Serviço de concepção e planeamento da obra de construção do novo
hotel educacional do Instituto de Formação Turística

Concurso Público

Resposta à Consulta Escrita

附圖一
Apêndice I

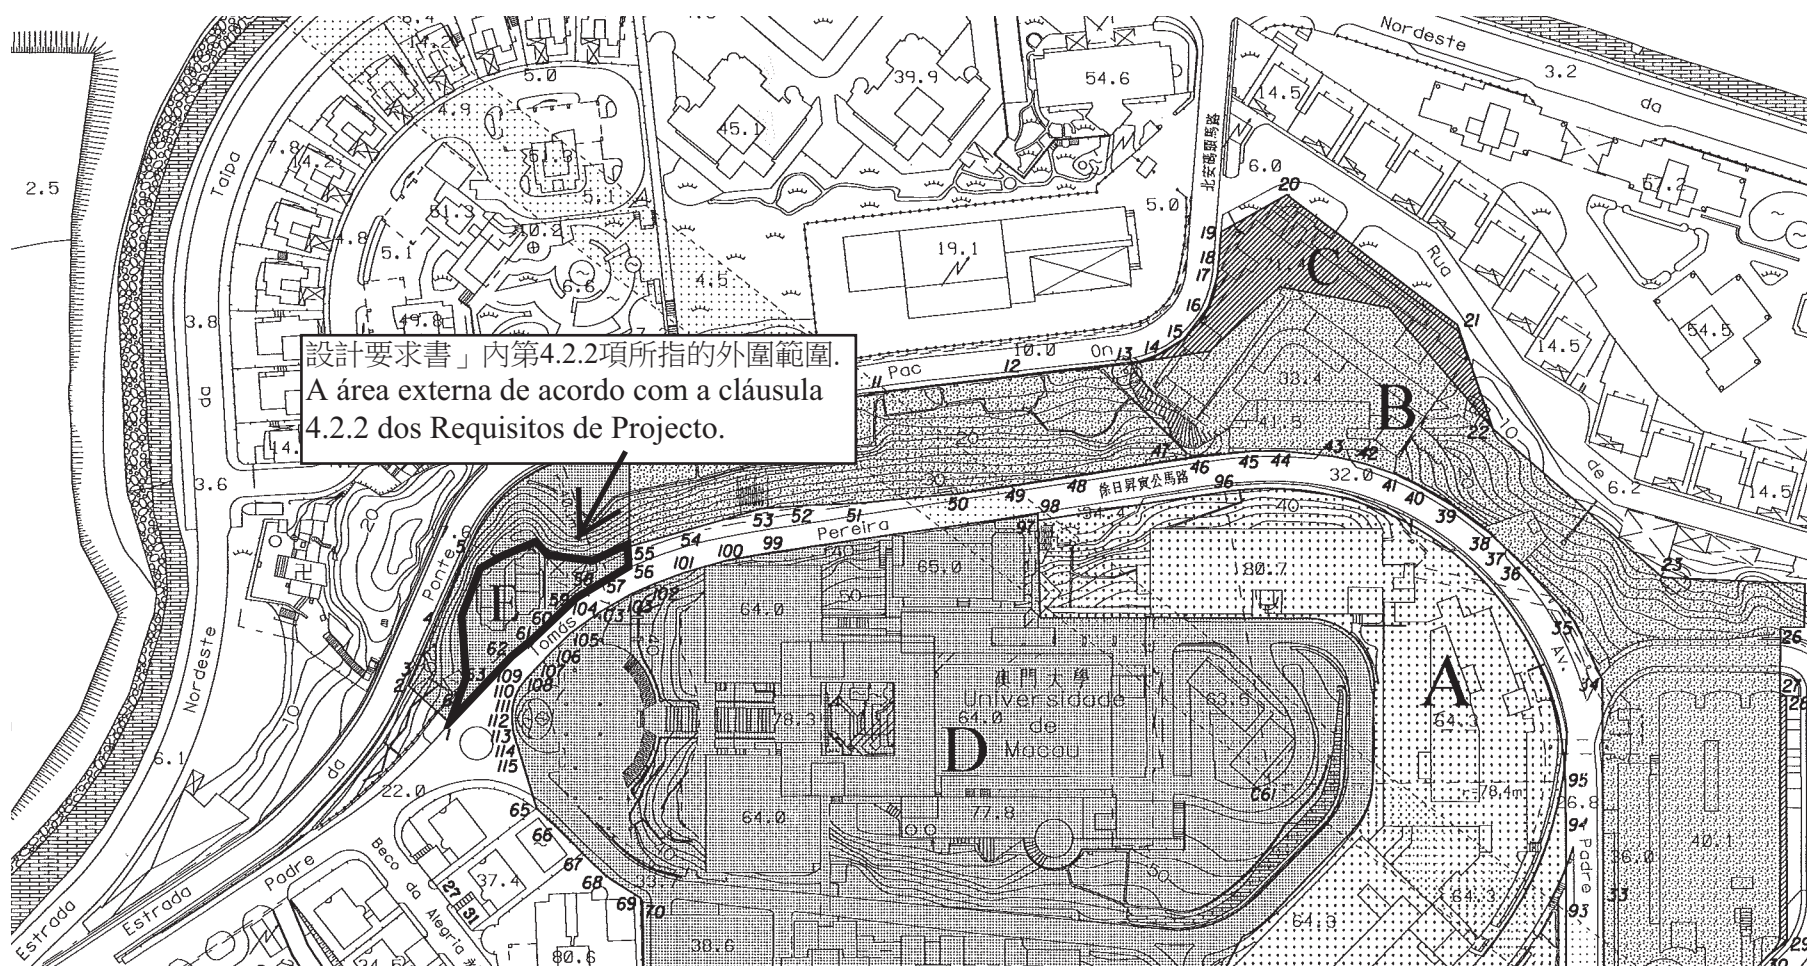
15	<p>Pergunta: De acordo com a cláusula 4.2.2 dos Requisitos de Projecto, o IFT pode fornecer a área externa específica referente ao requisito de "fornecimento de um esquema de rectificação abrangente para a área externa"?</p>	<p>Resposta: Por favor, consulte a área indicada no desenho do Apêndice I.</p>
16	<p>Pergunta: De acordo com a Secção Dois da Proposta – Programa do Concurso – a questão do item (a) sob a cláusula 10.1.7 na página quatro, “projectos concluídos pelo chefe da equipa de projecto como arquitecto”, se os projectos precisam ser projectos em Macau para que a Proposta seja aceite e classificada? Relativamente à questão acima, se a experiência de projecto anterior submetida não for de arquitectura ou projecto hoteleiro baseado em Macau, a proposta do concorrente será anulada?</p>	<p>Resposta: Os critérios de avaliação seguirão os requisitos listados no item (a) da cláusula 10.1.7 do Programa do Concurso: “O coordenador da equipa do projecto deve possuir experiência em projecto de arquitectura e decoração de pelo menos 3 projectos nos últimos 10 anos, sendo que cada projecto deverá ter pelo menos uma área de 3 000 metros quadrados. A equipa do projecto deve enviar o contrato ou cópias autenticadas da notificação de adjudicação de cada projecto realizado, com as instruções de arquitectura e tabelas de cálculo da área de cada andar. Esses documentos devem conter uma descrição clara sobre o serviço do projecto prestado. A proposta não será aceite se os requisitos de experiência / anos de prática do projecto requeridos não forem cumpridos ou se os certificados / provas não forem suficientes.”</p>

設計要求書」內第4.2.2項所指的外圍範圍.
A área externa de acordo com a cláusula
4.2.2 dos Requisitos de Projecto.
